**Assunto:** Atendimento ao Parecer Técnico nº 11/2026-Codut/CGLin/Dilic. Processo IBAMA: 02001.027513/2023-88.

# PROJETO ITATIAIA

ATENDIMENTO AO PARECER TÉCNICO Nº 11/2026

**LINHAS DE TRANSMISSÃO (LTs) 500 kV GOVERNADOR  
VALADARES 6 – LEOPOLDINA 2 – TERMINAL RIO E  
AMPLIAÇÃO DA SUBESTAÇÃO (SE) TERMINAL RIO**

Figura 3-1: Traçado ajustado da alternativa 2 no trecho 2, evidenciando a travessia com LT 800kV e rodovias.

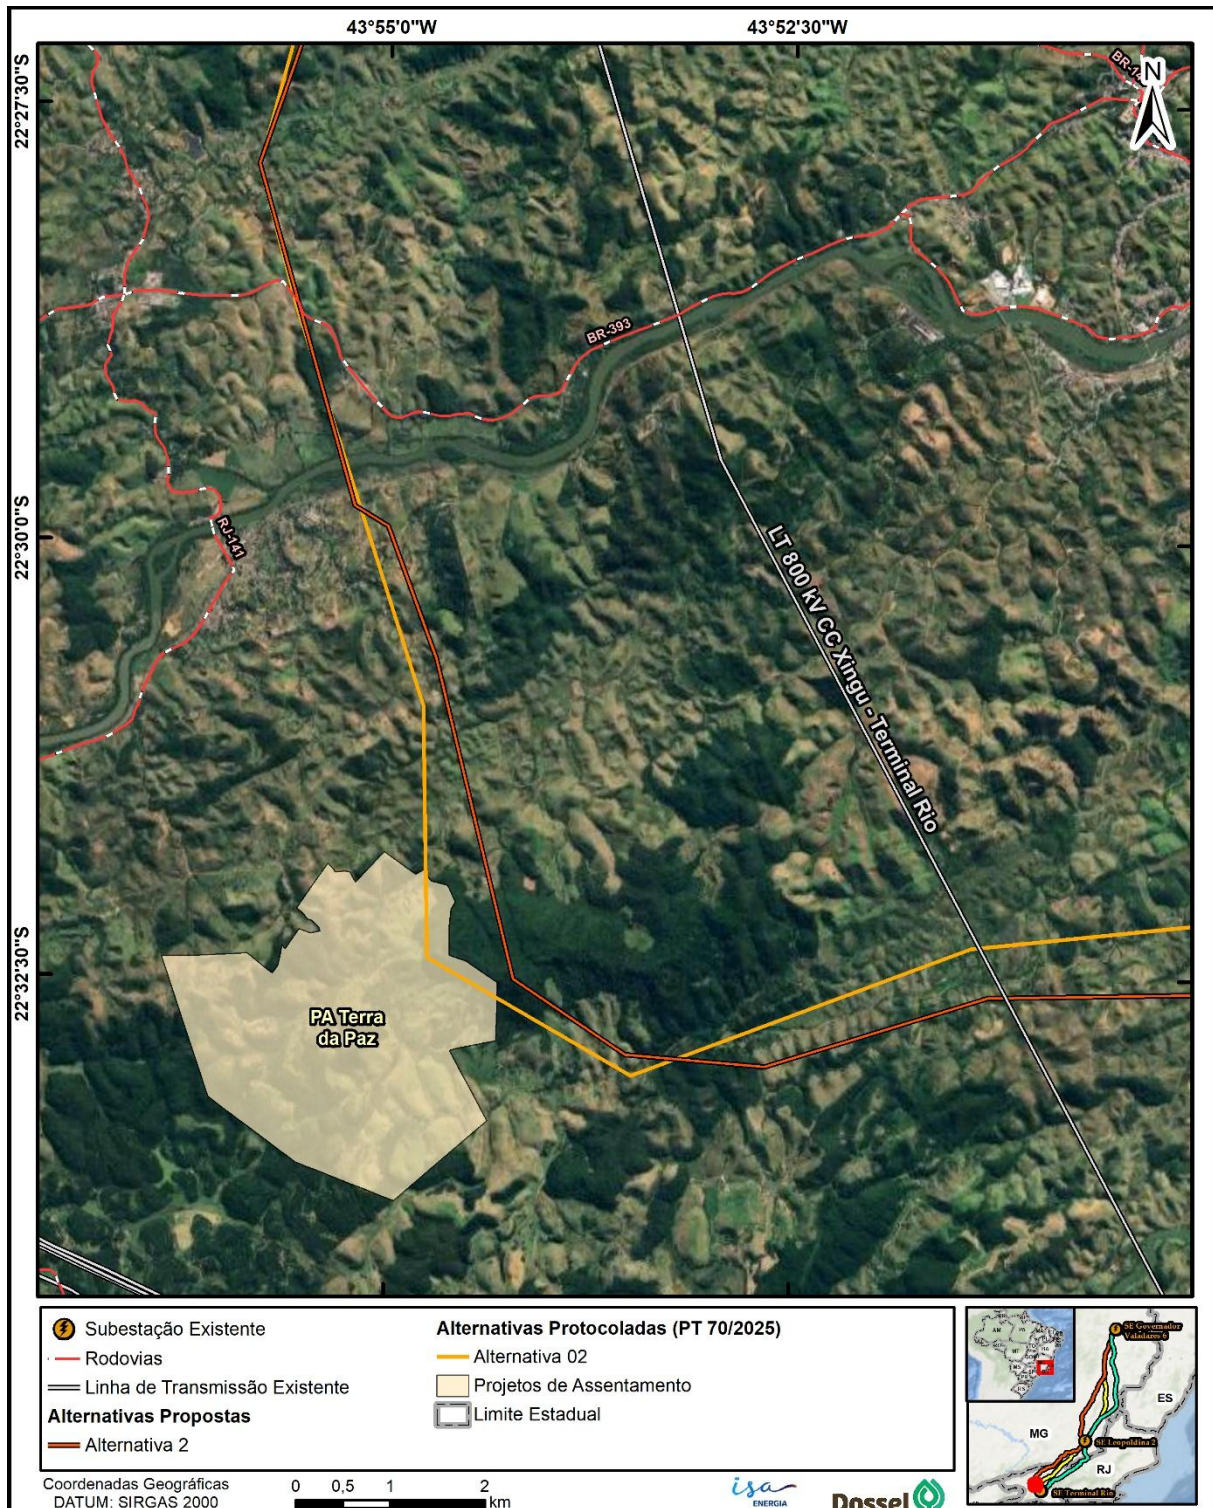
No âmbito da análise realizada pelo órgão ambiental licenciador, foi apresentado questionamento acerca da presença de inflexões no traçado das Alternativas 2 e 3, caracterizadas por trechos de contorno em relação a um alinhamento mais retilíneo.

Nesse sentido, cumpre esclarecer que os ajustes de traçado observados nas Alternativas 2 e 3 resultam de critérios técnicos multidisciplinares, que consideram simultaneamente aspectos ambientais, territoriais, topográficos, geotécnicos e operacionais, buscando reduzir restrições à implantação do empreendimento e minimizar potenciais conflitos socioambientais.

- Aproveitar acessos rodoviários existentes, promovendo maior eficiência logística e construtiva e diminuindo a supressão vegetal para abertura de novos acessos.

Figura 3-3: Imagem em 3D da sobreposição do traçado da alternativa preferencial nas zonas do REVIS Serra de Saudoso – São José e aspectos de declividade do terreno.

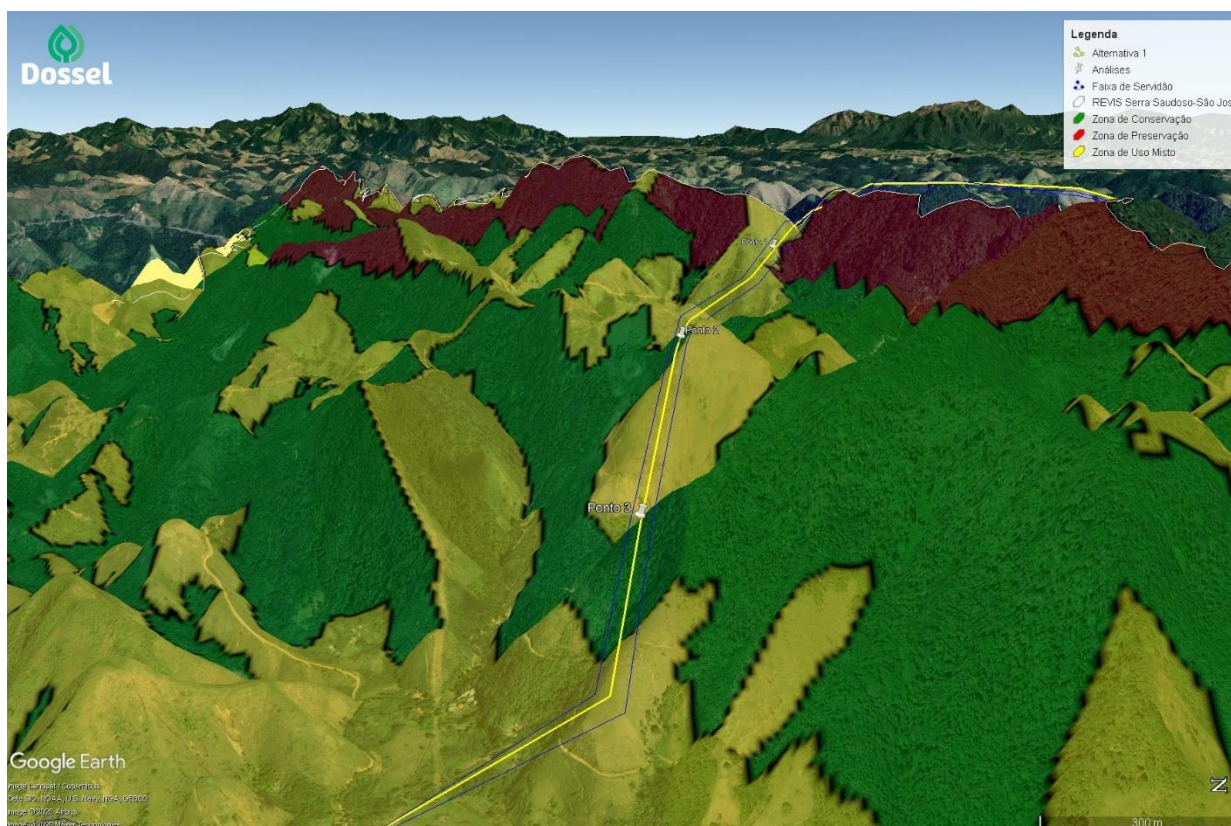
4.2.1. No tocante a saída da Subestação Terminal Rio, o traçado apresentado intercepta a Zona de Preservação de Biodiversidade (ZPB) do REVIS da Serra Saudoso São José, em uma extensão de 71,54 m, zona de maior relevância para a conservação de espécies ameaçadas, habitats críticos e processos ecológicos sensíveis, na qual é vedada a abertura de novas trilhas ou estradas, conforme o Plano de Manejo (24479091). Portanto, a abertura de acessos para a implantação de torres ou para atividades necessárias à instalação da linha de transmissão pretendida contraria o objetivo do zoneamento estabelecido. Entretanto, de acordo com a Figura 04, seria possível realizar um ajuste no traçado para que não intercepte a ZPB.

Com relação ao cruzamento da alternativa preferencial sobre o REVIS Serra de Saudoso – São José, ele ocorre em um segmento onde o traçado proposto intercepta três pontos críticos, cada qual com condicionantes específicas de engenharia, relevo e zoneamento, que dificultam ajustes adicionais, além dos já realizados, no eixo da linha (Figura 3-3).

A tentativa de desviar o traçado para fora desta projeção implicaria aproximar-se de uma faixa de servidão de um gasoduto, conferindo sensibilidade técnica à configuração do traçado naquele trecho. Além disto, a colocação de um vértice para o desvio daquele trecho na ZPB poderia inserir a obra em setor com grande desnível e exigindo movimentação de terra próxima a vegetação sensível, além da implantação de uma torre de ancoragem adicional.

No terceiro ponto, para que não houvesse a necessidade de implantação de uma torre nesta área, seria necessário posicionar a próxima estrutura em uma cota aproximadamente 237m inferior, vencendo um obstáculo topográfico significativo. Isso exigiria que a nova estrutura tivesse altura excessivamente elevada para superar o desnível e transpor a topografia local.

Figura 3-5: Detalhe da sobreposição do traçado da alternativa preferencial com a área de ampliação da futura RPPN de Purna Ananda.

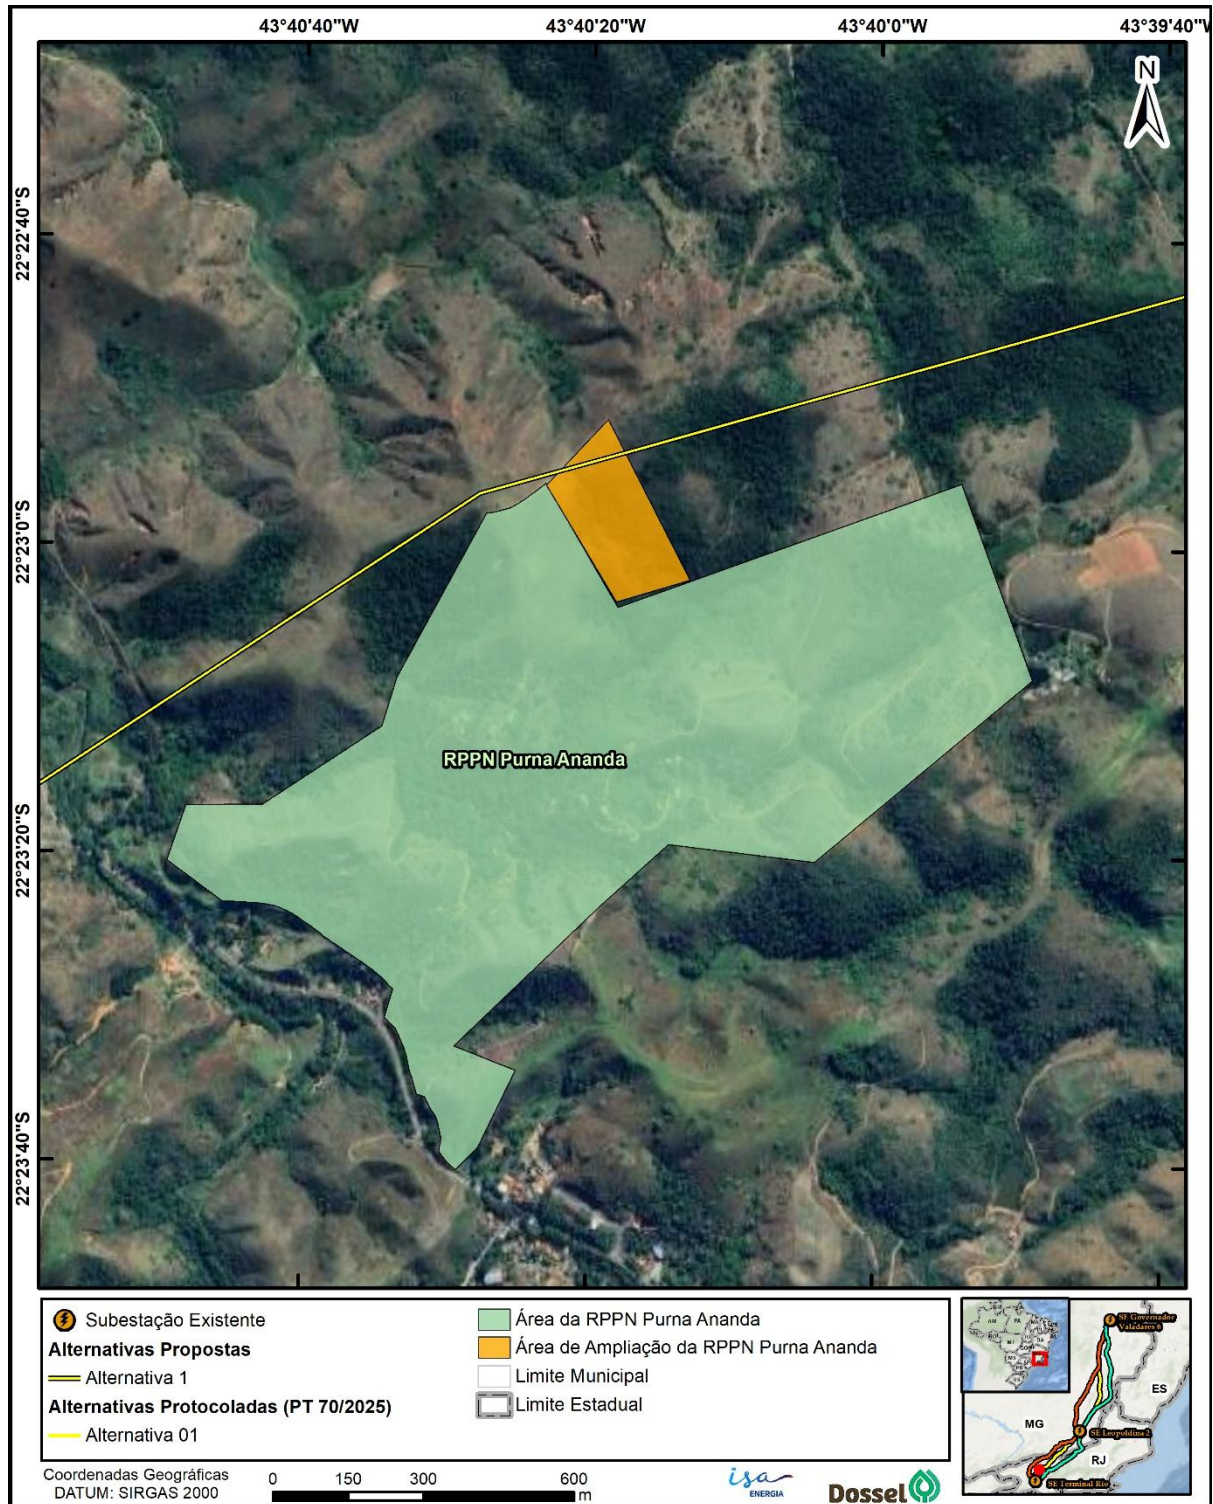
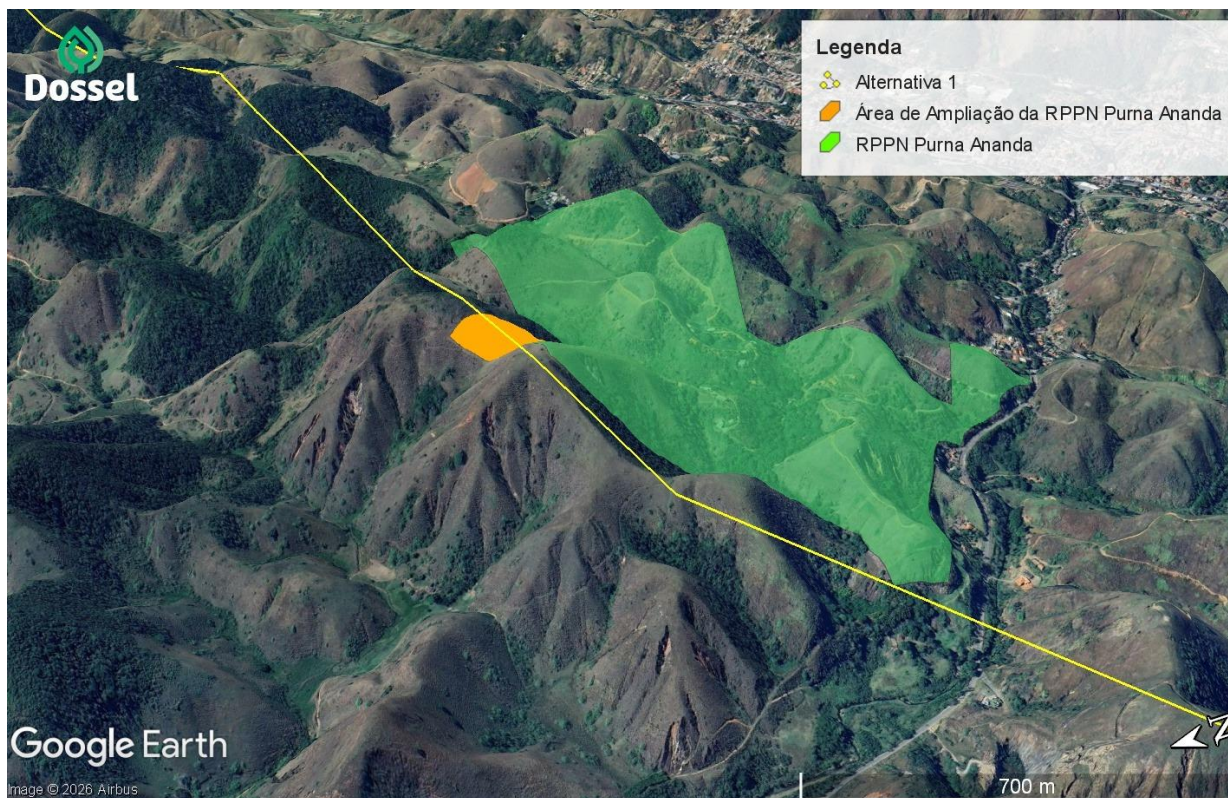
Em resposta ao item 5.2.11 do PT 11/2026, que destaca o Ofício nº 084/2025, datado de 03 de abril de 2025 (SEI nº 23293497), encaminhado pela Secretaria Municipal do Ambiente, Agricultura e Desenvolvimento Rural de Vassouras/RJ, informando que está em andamento o processo de criação de uma Reserva Particular do Patrimônio Natural (RPPN) na propriedade da Associação Purna Ananda Ashram Ecovila Integral, informa-se que, durante reunião presencial realizada em 26 de junho de 2025, na sede do IBAMA em Brasília/DF, o empreendedor informou que serão adotadas alternativas tecnológicas para mitigar os impactos sobre a vegetação nativa na área, tais como o lançamento de cabos por drones e o alteamento de estruturas, localizadas fora dos limites da propriedade. Dessa forma, foi assegurado que não haverá impactos diretos na porção destinada à futura RPPN, conforme formalizado através da Carta CT/EM/2421/2025 (SEI 24478869) em 29 de agosto de 2025 e, reafirmado na reunião presencial de 03/03/2026.

Cabe destacar que, conforme informado na reunião presencial mencionada, a eventual interceptação da área destinada à futura RPPN restringe-se exclusivamente à passagem aérea dos cabos condutores, em extensão aproximadamente de 103 metros, não estando previstas intervenções físicas no solo, supressão de vegetação ou implantação de estruturas no interior da referida área.

Ressalta-se que a eliminação integral dessa interceptação demandaria o reposicionamento do traçado com a consequente implantação de uma nova estrutura (torre) em área que apresenta processo erosivo em estágio avançado, caracterizado como voçoroca, com instabilidade geotécnica significativa (Figura 3-6). Tal condição implicaria: (i) necessidade de intervenções de contenção e estabilização de grande porte; (ii) aumento expressivo de movimentação de solo; (iii) potencial agravamento do processo erosivo existente; e (iv) elevação do risco ambiental associado ao carreamento de sedimentos e à degradação adicional da área.

Sob o ponto de vista técnico-ambiental, a alternativa de inserção de estrutura em área com fragilidade geotécnica acentuada mostra-se inadequada e desproporcional, uma vez que introduziria impacto direto e permanente em área já degradada e suscetível, em contraposição à solução atualmente proposta, que se limita à sobreposição aérea, sem intervenção sobre a cobertura vegetal ou alteração das condições físicas do terreno.

Figura 05: Mapa do Zoneamento do REVIS Serra do Saudoso São José - Análise de Interceptação das Alternativas Locacionais.

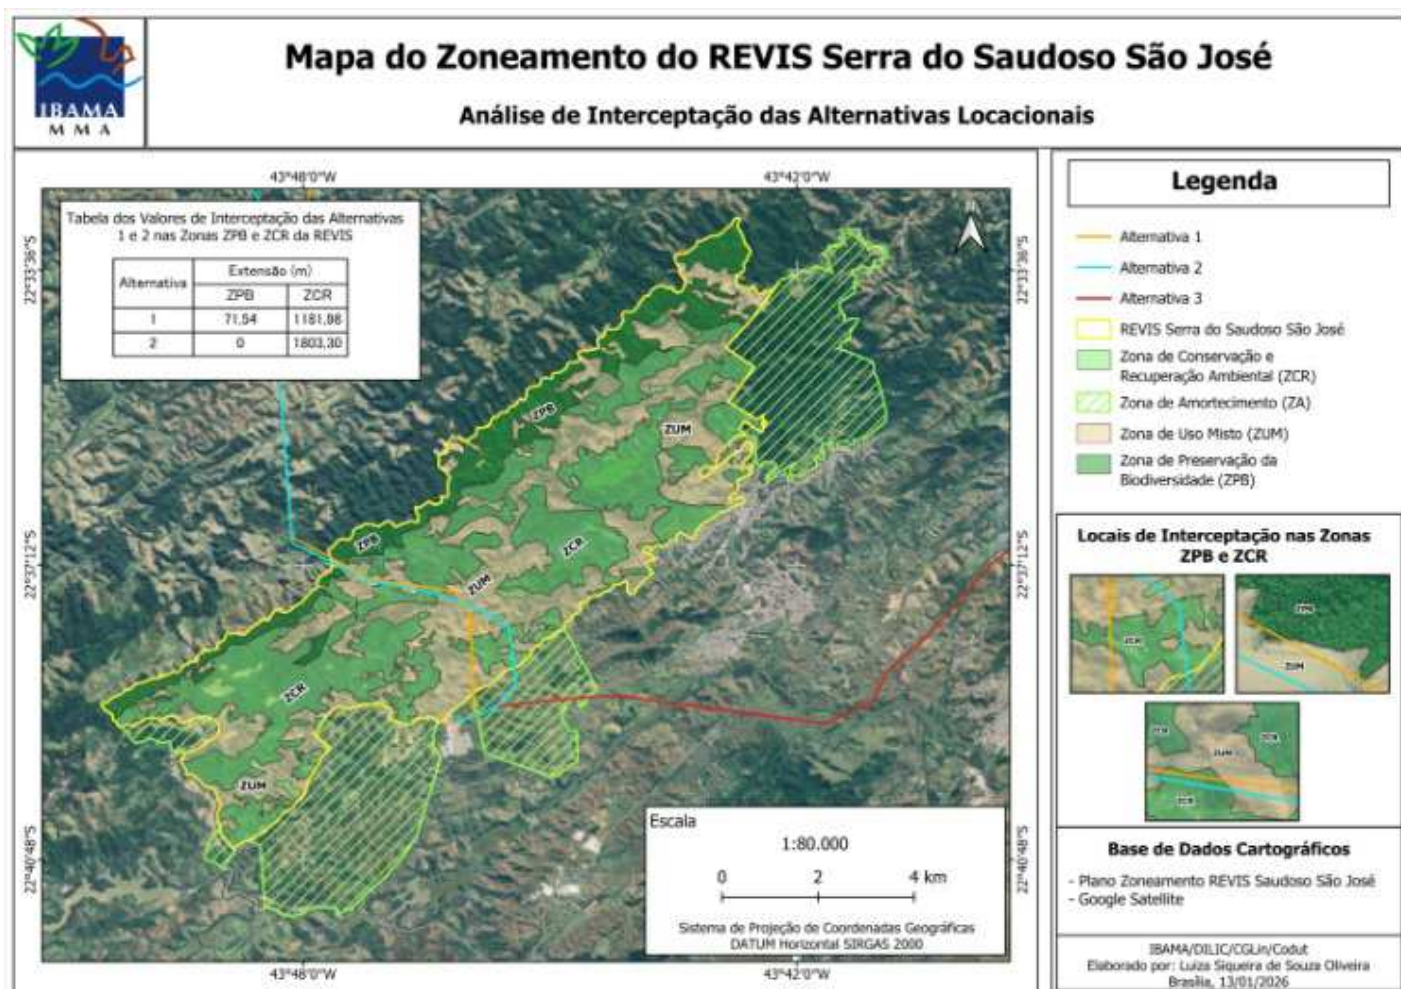
determinam a proibição de atividades que comprometam a regeneração natural, conforme descreve o Plano de Manejo do REVIS (24479091).

Figura 06: Demonstrativo das Intercepções das Alternativas 1 (laranja) e 2 (azul) na Zona ZCR.

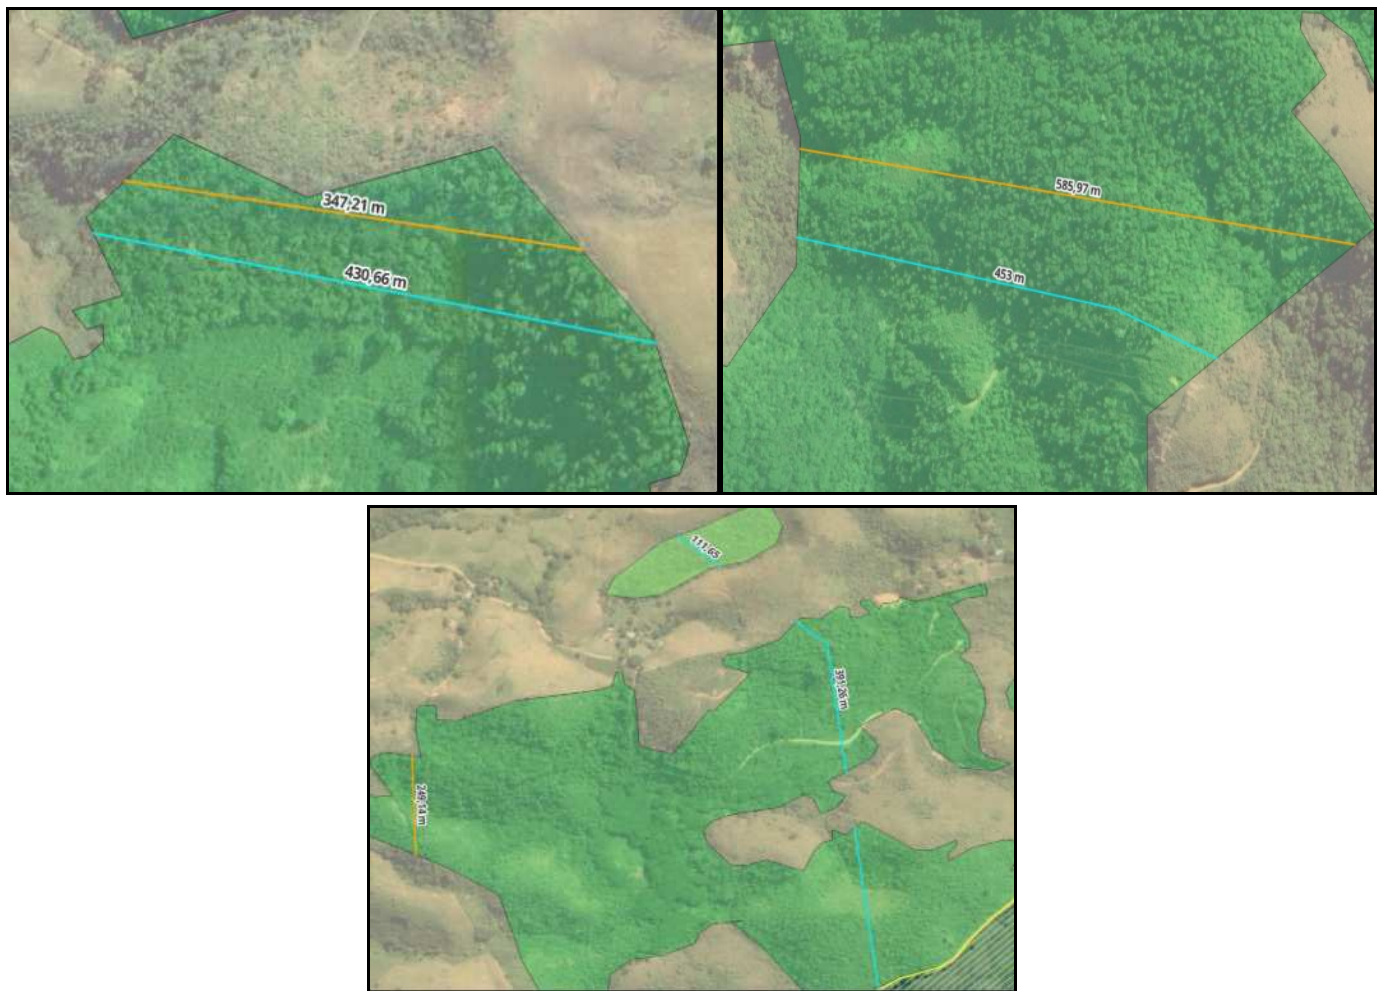
4.2.4. Uma interferência de 500m ou mais nas áreas compreendidas pela ZCR podem impossibilitar a regeneração da vegetação do bioma Mata Atlântica, principalmente nas praças de torre. Assim, a alocação de torres, abertura de novos acessos, e outras atividades intrínsecas à natureza do empreendimento devem priorizar não interferir nesses polígonos.

4.2.5. Nos trechos em que o traçado da linha de transmissão intercepta áreas classificadas como ZCR, o alinhamento deverá ser ajustado de forma que a travessia ocorra sem a presença de torres no interior dessas zonas, mantendo-se o traçado retilíneo ao longo de todo o segmento. Essa necessidade de adequação incide de maneira mais expressiva sobre a Alternativa 2, que demanda maior número de ajustes no traçado para atendimento a essa condição.

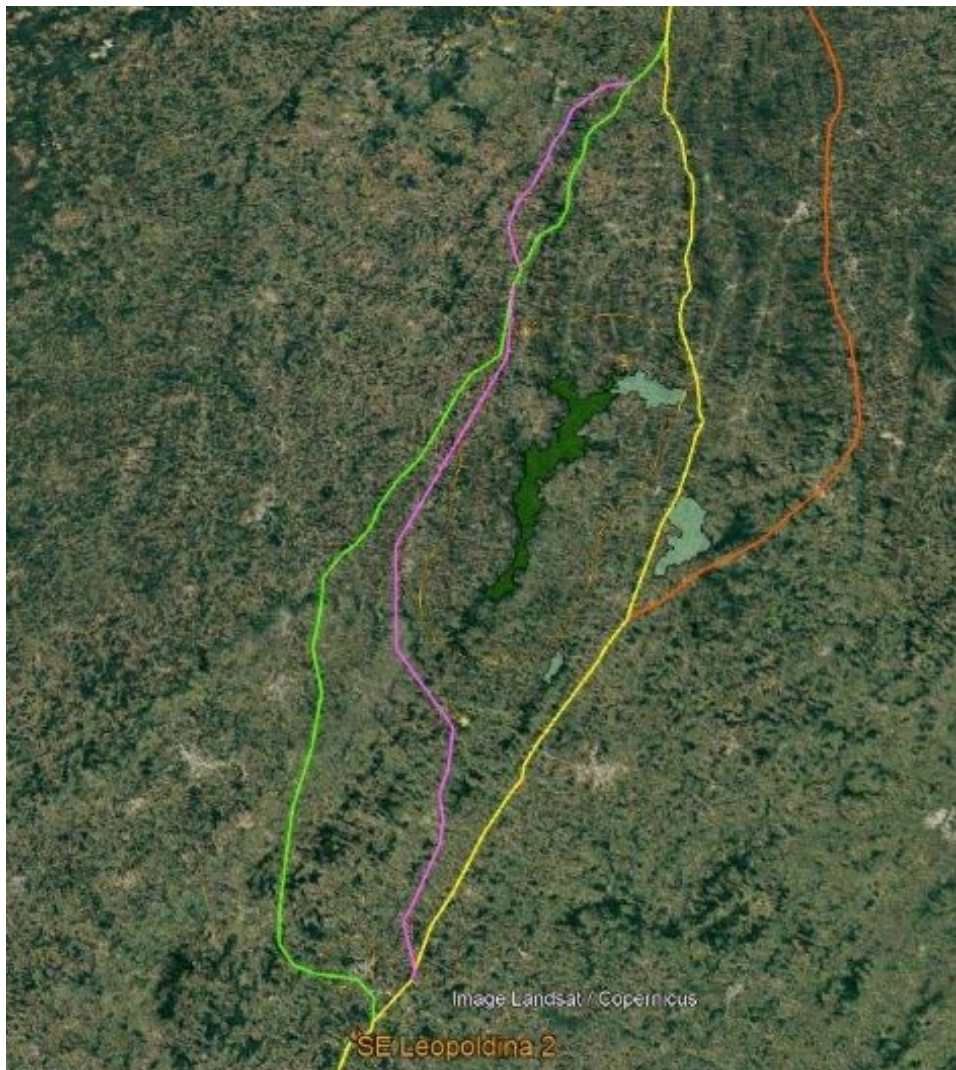
4.3.2. Adicionalmente, o traçado apresenta deslocamentos que incidem sobre áreas urbanizadas e ambientalmente sensíveis, indicando a necessidade de reavaliação do alinhamento adotado. Nesse sentido, verifica-se potencial para otimização do traçado, de modo a reduzir interferências socioambientais e tornar o percurso mais direto e eficiente, em consonância com as boas práticas aplicáveis ao planejamento e à implantação de linhas de transmissão. Dessa forma, a Alternativa 2 evidencia restrições relevantes, indicando que ajustes de traçado poderiam melhorar sua compatibilidade ambiental e operacional.
